Vorhabenbezogener Bebauungsplan „Solarpark Dörzbach-Meißbach“

Beschlussfassung über die Abwägung der Stellungnahmen

Stand: 28.10.2026

AKTUELLE: kein aktiver Auftrag		AKTUELLE: kein aktiver Auftrag	
TITEL	Stellvertretung	AUSG	1
PROJEKTANT	Stellvertretung	VERG	78412
BEZEICHNUNG	Stellvertretung	STAND	Lageplan
		STAND	1.000
		STAND	1

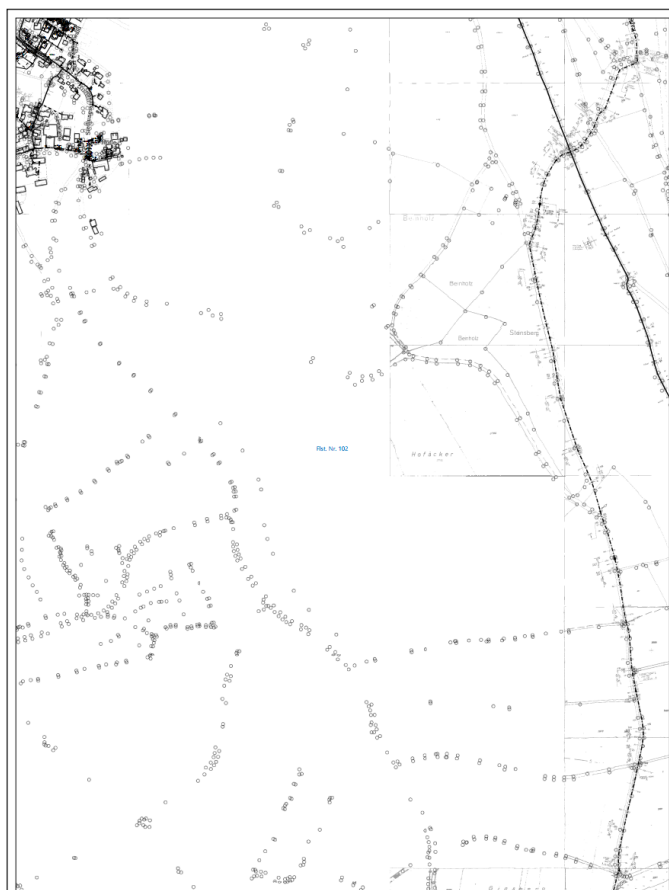
Diese Stellungnahme gilt – auch nach den Anpassungen der Planung – unverändert weiter. Der Plan aus dieser Stellungnahme ist hier nochmals beigefügt.

Kenntnisnahme. Kein Beschluss erforderlich.

Abbildung 11: Empfehlung zum Maßnahmen-Standort Schutzzaun Reptilien anhand der Lage der entsprechenden potenziellen Habitate.

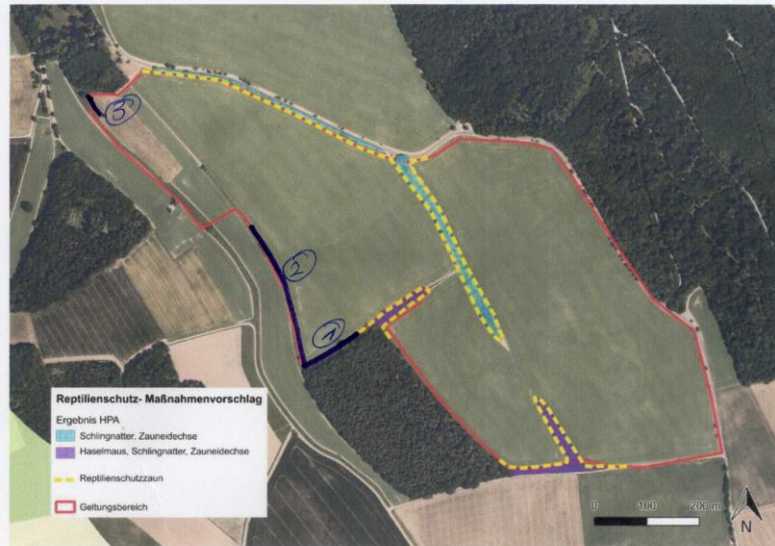
<p>Eine Sichtung und Erfassung von Brutpaaren entspricht nicht automatisch einem Bruterfolg. Dazu wären beispielsweise Nachweise von Adulttieren, die Nahrung im Schnabel tragen, Nistmaterial-Einflüge, etc. aufzuführen. Wir bitten um Erläuterung mit welcher Methodik ein Bruterfolg nachgewiesen werden soll und auf mögliche Störwirkungen zu verzichten.</p>	<p>Die Forderung nach sieben Jahren wird zurückgewiesen. Ohne entsprechend lange und methodisch vergleichbare Ausgangszeitreihe würde eine Verlängerung die natürlichen und bewirtschaftungsbedingten Bestandsschwankungen nicht verlässlich dem Vorhaben zuordnen.</p>
XXII.	<p>Reptilien</p> <p>Nachdem nicht nach Reptilien gesucht wurde, sehen wir weiterhin eine Ergänzung der in der faunist. Untersuchung (Abb. 11, S. 46) abgegrenzten potenziellen Reptilienlebensstätten als notwendig an, insbesondere um den Saumstreifen entlang des nordwestlichen Waldtraufs des Waldes im Südwesten und um den Saumstreifen, der von dort Richtung Nordwesten bis zur „Feldhecke südöstlich von Meißbach“ und darüber hinaus reicht, sowie um die Fläche in der Nordwestecke des Plangebiets mit diversem Aufwuchs, darunter Brombeeren usw., offenen Bodenstellen, abgelagerten Steinen (<u>s. Anlagen</u>).</p> <p>Diese weiteren potenziellen Habitate während der Bauphase ebenso mit Reptilienzäunen schützen und bei Eingriffen in die Strukturen in der Nordwestecke rechtzeitig eine fachkundige Vergrämung mit vorigen CEF-Maßnahmen in Form von Totholz-, Steinhaufen vornehmen.</p>	<p>Der Untersuchungsumfang wurde mit der UNB abgestimmt, sodass für Reptilien lediglich eine Habitatpotenzialanalyse durchgeführt wurde.</p> <p>Gemäß der fachgutachterlichen Einschätzung des Büros Strix befinden sich geeignete Habitatstrukturen an vegetationsfreien Wegrändern sowie auf dem Grasweg im Zentrum der Vorhabenfläche. Zudem bieten die nach § 30 BNatSchG geschützten Feldhecken im Süden und Südwesten des Untersuchungsgebiets süd- bis südwestexponierte Säume, an denen sich wärmebegünstigte Flächen finden. Die neben genannten potenziellen Reptilienhabitate wurden im Ergebnisbericht nicht aufgeführt.</p> <p>Grundsätzlich wird in V7 erwähnt, dass die konkreten Standorte der Schutzzäune im Rahmen der ökologischen Baubegleitung festgelegt werden können. Somit können die Schutzzäune auch entlang von Habitaten errichtet werden, die im Ergebnisbericht nicht genannt wurden.</p> <p>Eine Vergrämung mit vorherigen CEF-Maßnahmen ist nach derzeitigem Planungsstand nicht erforderlich, da nicht in die Strukturen der Reptilienhabitate eingegriffen wird.</p>
